**Information und Entscheidung zu den Äußerungen aus der Offenlage nach
§ 4 Abs. 2 BauGB und § 3 Abs. 2 BauGB**

Ortsgemeinde Jünkerath

Aufstellung Bebauungsplan ‚Freiflächen-Photovoltaikanlage‘

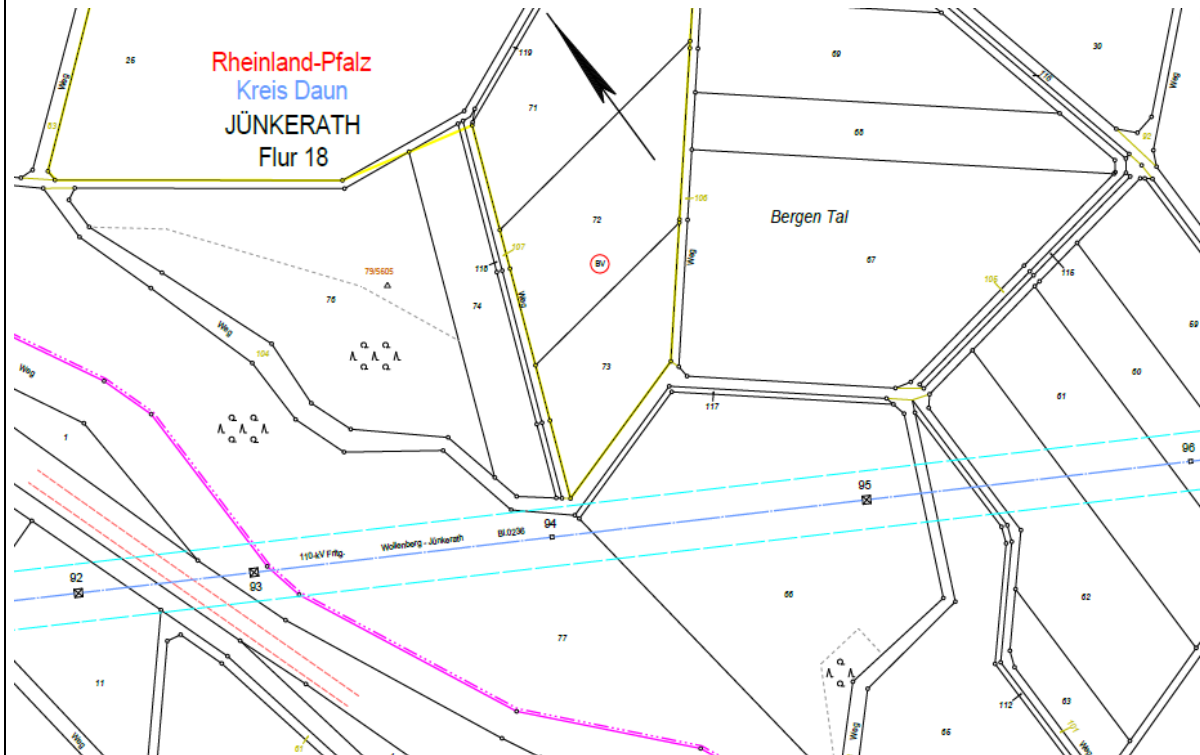
Zu 30. Westnetz GmbH, 44139 Dortmund	29.03.2022
Sehr geehrte Damen und Herren, in dem von uns beigelegten Lageplan im Maßstab 1 : 2000 haben wir die o. g. Hochspannungsfreileitung mit Leitungsmittellinie, Maststandorten und Schutzstreifengrenzen eingetragen. Der Planbereich der obigen Maßnahme liegt bereits außerhalb des 2 x 16,00 m = 32,00 m breiten Schutzstreifens der im Betreff genannten Hochspannungsfreileitung. Wir weisen darauf hin, dass sich die tatsächliche Lage der Hochspannungsfreileitung und somit auch das Leitungsrecht allein aus der Örtlichkeit ergeben. Falls dennoch Arbeiten im Schutzstreifen der Hochspannungsfreileitung durchgeführt werden sollen, bitten wir um erneute Beteiligung. Damit die Sicherheit der Stromversorgung gewährleistet bleibt und außerdem jegliche Gefährdung auf der Baustelle im Bereich der Freileitung ausgeschlossen wird, muss sorgfältig darauf geachtet werden, dass immer ein genügender Abstand zu den Bauteilen der Freileitung eingehalten wird (siehe „Schutzanweisung Versorgungsanlagen für Baufachleute/Bauherrn“ der Westnetz GmbH). Der Bauherr hat die von ihm Beauftragten sowie sonstige auf der Baustelle anwesenden Personen und Unternehmen entsprechend zu unterrichten. Der Bauherr haftet gegenüber der Westnetz GmbH im Rahmen der gesetzlichen Bestimmungen für sämtliche Schäden, die durch ihn und seine Erfüllungsgehilfen an der Hochspannungsfreileitung, den Masten und deren Zubehör verursacht werden.	Die Hinweise werden zur Kenntnis genommen. Die Leitung mit ihrem Schutzstreifen wurde nachrichtlich in der Planzeichnung dargestellt. Das Plangebiet wird allerdings nicht tangiert. Die Hinweise werden zur Kenntnis genommen und sind zu beachten.

Diese Stellungnahme betrifft nur die von uns betreuten Anlagen des 110-kV Netzes. Für weitere Fragen stehen wir Ihnen gerne zur Verfügung.

Beschluss: Die Hinweise werden zur Kenntnis genommen und sind zu beachten. Planänderungen ergeben sich nicht.

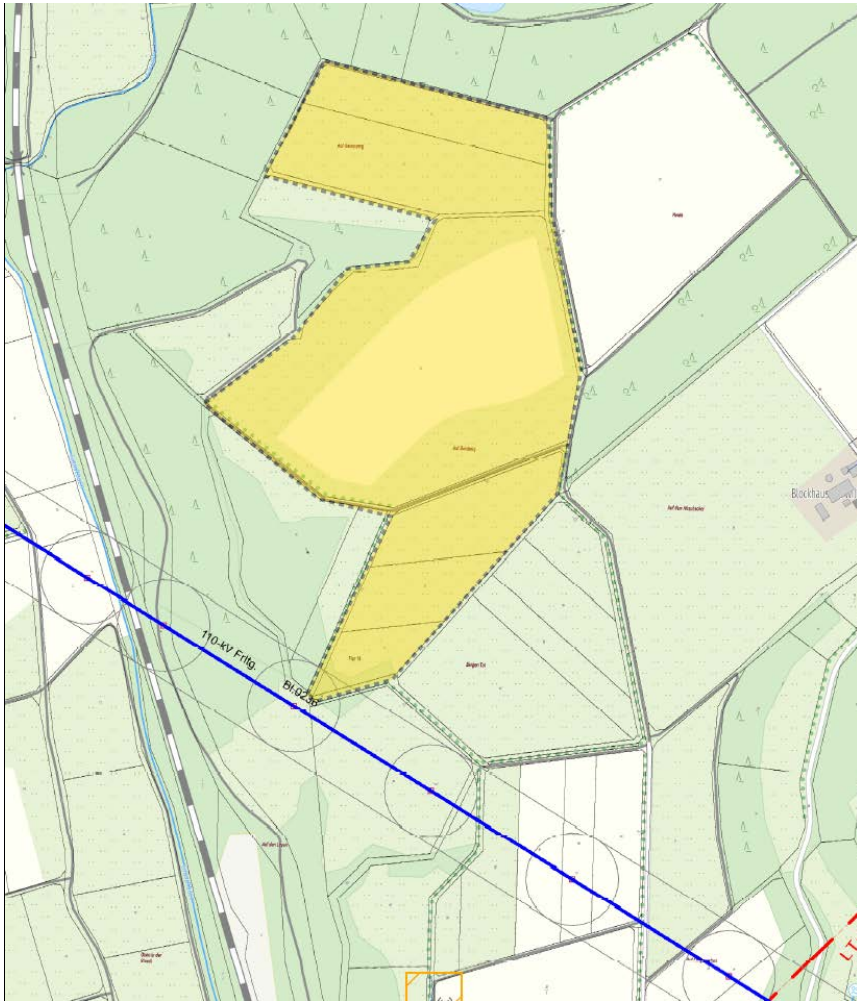
Als Anlage senden wir Ihnen einen Planausschnitt in dem unsere im Planungsgebiet vorhandenen Leitungen/Anlagen eingetragen sind mit der Bitte, diese bei der weiteren Planung zu berücksichtigen.

Diese Stellungnahme betrifft nur die von uns betreuten Anlagen des 20 KV-Netzes.

Für die im Plangebiet vorhandenen 110 kV Hochspannungsleitungen erhalten Sie von der Westnetz Leitungsrechte, Dortmund eine gesonderte Stellungnahme.

Die Hinweise werden zur Kenntnis genommen und sind zu beachten. Die Leitung wurde nachrichtlich in den Planunterlagen dargestellt.

Das Plangebiet wird allerdings nicht tangiert.
